**Sujet :** Vérification absence de contact berceau / bras de carrossage.

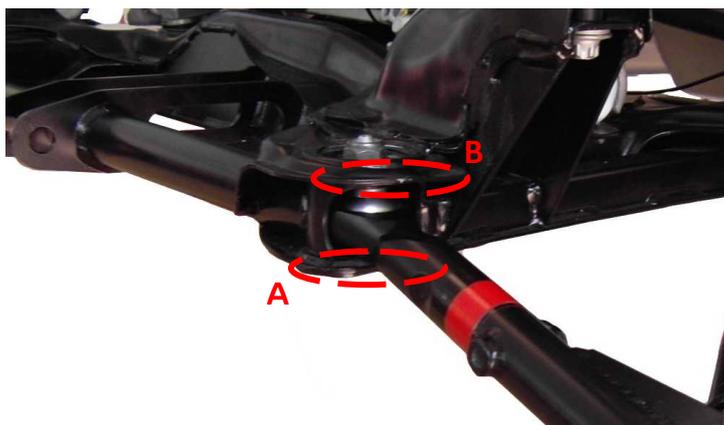
Afin de s'assurer du bon fonctionnement de la rotule de fixation du bras de carrossage lors du débattement du train avant, nous vous proposons de vérifier que le bras n'entre pas en contact avec le berceau (rep. A et B) en positions de détente et de compression maximales de la roue.

Si le bras de carrossage entre en contact avec le berceau, déformer (ou meuler) très légèrement la tôle inférieure ou supérieure de façon à éviter tout contact (zones décrites ci-dessous).
